Přehledový list připomínek v lokalitě 712 / Trať Rudná

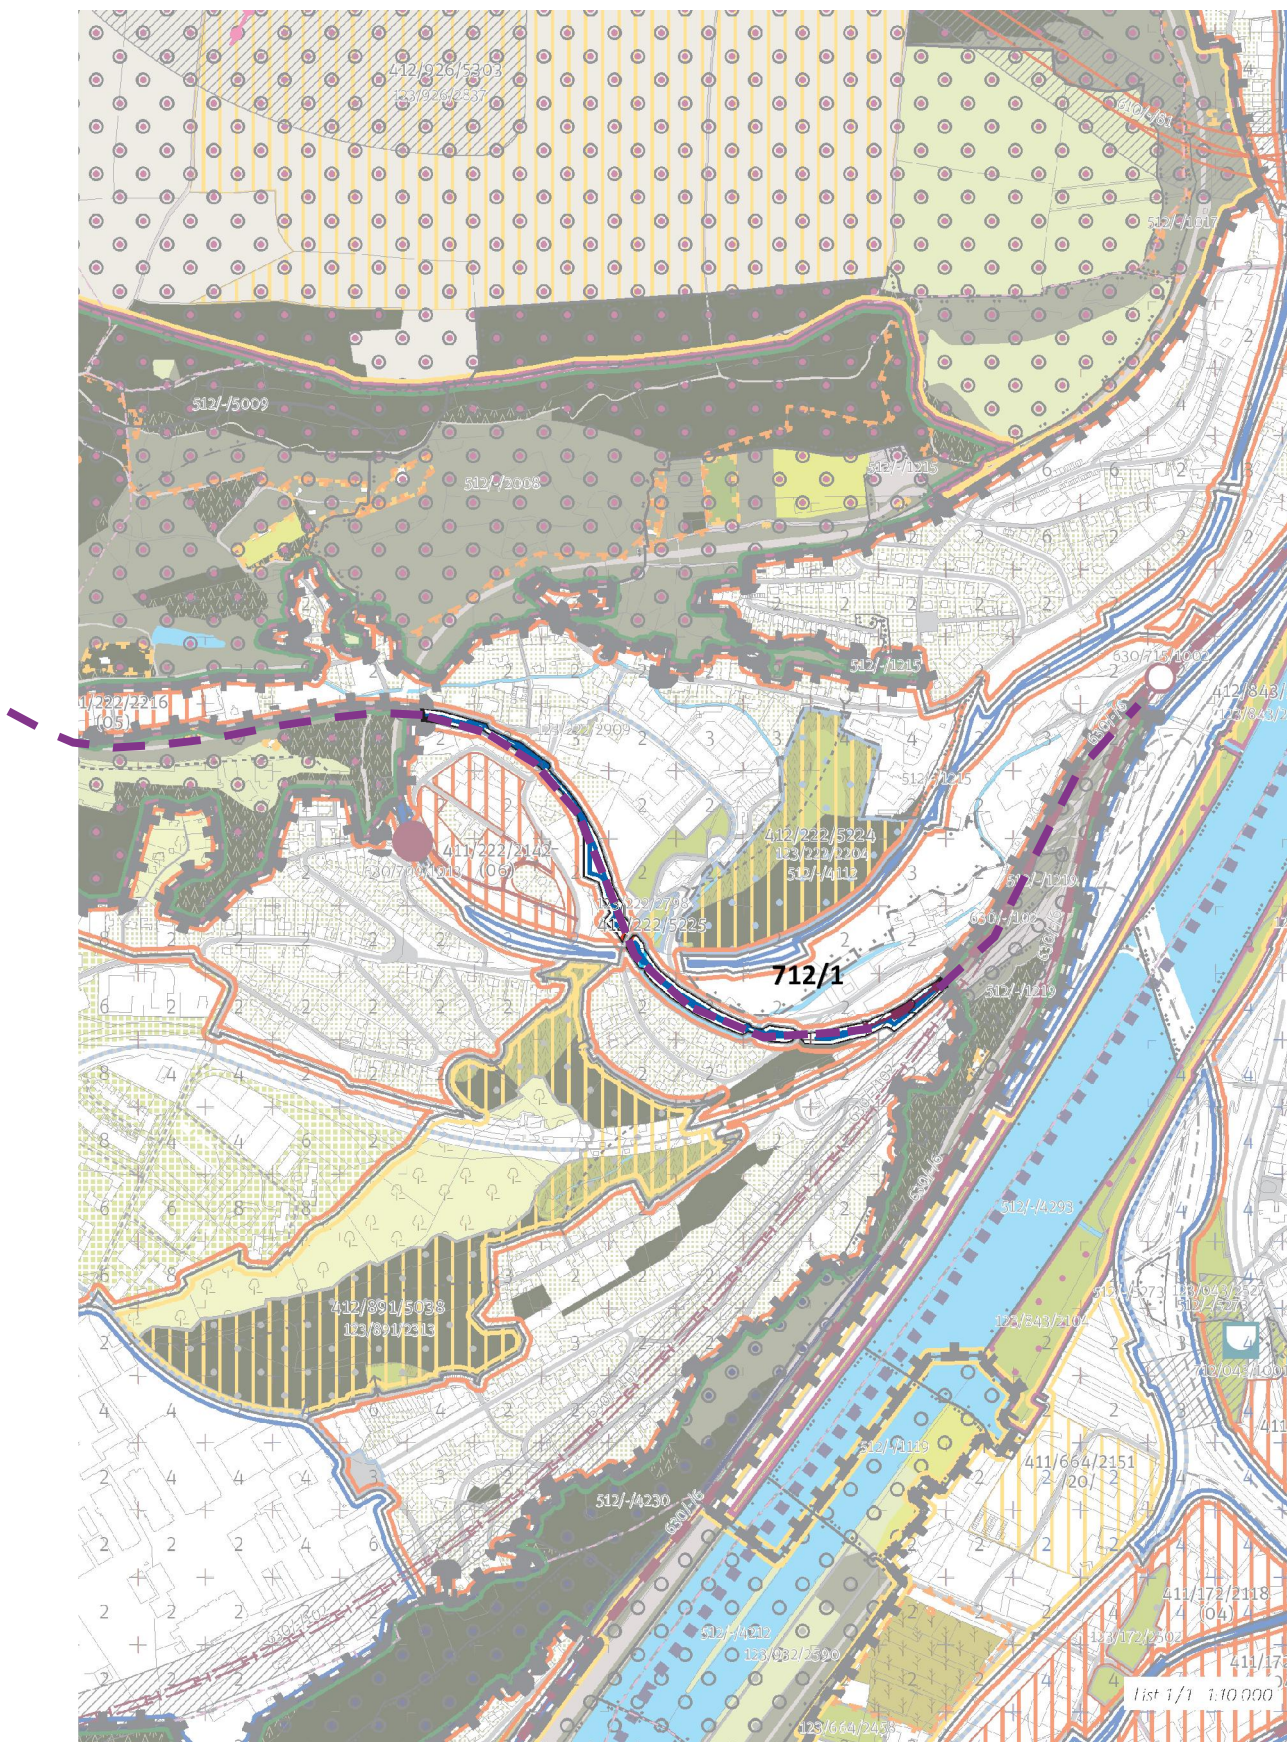
712/1**Spojení traťového tělesa do jednoho celku. Tato připomínka je zásadní.**

Odůvodnění: Trať tvoří jeden existující a funkční celek, vč. mostů, tunelů, propustků a jiných souvisejících objektů, a nepatří do „nezastavitelného území“. Redukce nezastavitelné plochy a úpravy hranic lokalit v předpolí Barrandovského mostu řešeny připomínkami podanými v lokalitě č. 968/Vltava Jih.

Mimoúrovňové křížení nebrání procházení sousedních struktur pod (případně i nad) tělesem dráhy. Definice lineární struktury (10) v textové části MPP musí toto řešení podpořit a v souladu s tím by měl být upraven čl. 50 (2) textové části MPP.

Mimo tento sjednocený úsek pokračuje nevymezené těleso tratě Prokopským a Dalejským údolím, doporučuje se zřízení zastávky Klukovice.
